Van: [redacted]
Onderwerp: FW: trillingsmeter Grimburgwal
Datum: donderdag 8 oktober 2020 7:03:00
Bijlagen: image006.png
image007.png
image008.png
image009.png
image010.png
image011.png
image012.png
Prioriteit: Hoog

Van: [redacted]pp@amsterdam.nl]
Verzonden: maandag 5 oktober 2020 16:38
Aan: [redacted]
Onderwerp: trillingsmeter Grimburgwal

Ivm het intrillen van het prolock scherm tpv Grimburgwal. Deze komt niet heel diep te staan maar gezien de dichte nabijheid van de monumentale panden is het voor de zekerheid verstandig om hierbij toch een trillingsmeter te laten plaatsen (1 stuks die dan verplaatst kan worden per kant) en de trillingen te monitoren.

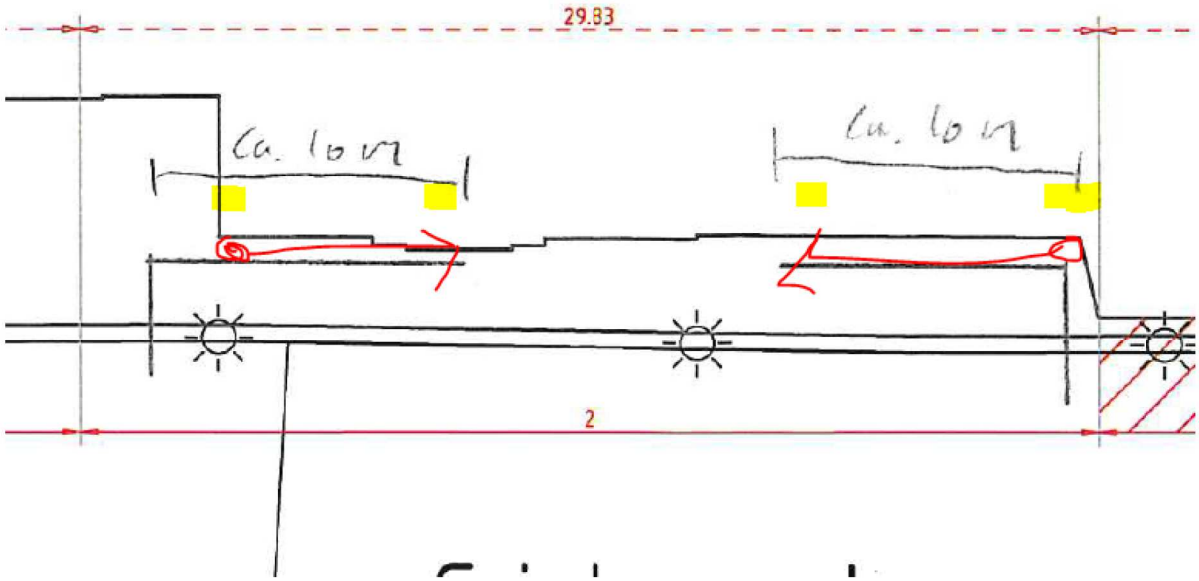
Wij zijn bij Bouwrisk nagegaan wat de mogelijkheden van jouw voorstel zijn. Het aanbrengen van bevestigingspunten aan de buitenzijde is al een opgave, omdat de aangegeven punten boven water zitten.
Het verhangen van de meters wordt hiermee dagelijks ook erg bewerkelijk en praktisch niet te doen. Tevens bestaat het risico dat de meter te water kan raken en de meter kan je gewoonweg niet kwijt.

Ons voorstel is of jij z.s.m. na kan gaan of de meters inpandig geplaatst kunnen. Het lijkt ons ook beter om vaste trillingsmeters te hangen, anders moet je elke dag het gebouw in en uit, weet niet of dit wenselijk is.
Graag aangeven hoeveelheid meters en op welke locatie inpandig. Wij willen dan ook graag toestemming voor het plaatsen van de meters inpandig en toestemming tot toegang van het gebouw.

Hierbij de locatie:

- op 4 plekken bevestigingspunten aanbrengen (zie geel in onderstaand figuur) en dan de trillingsmeter met de

werkzaamheden mee verplaatsen.
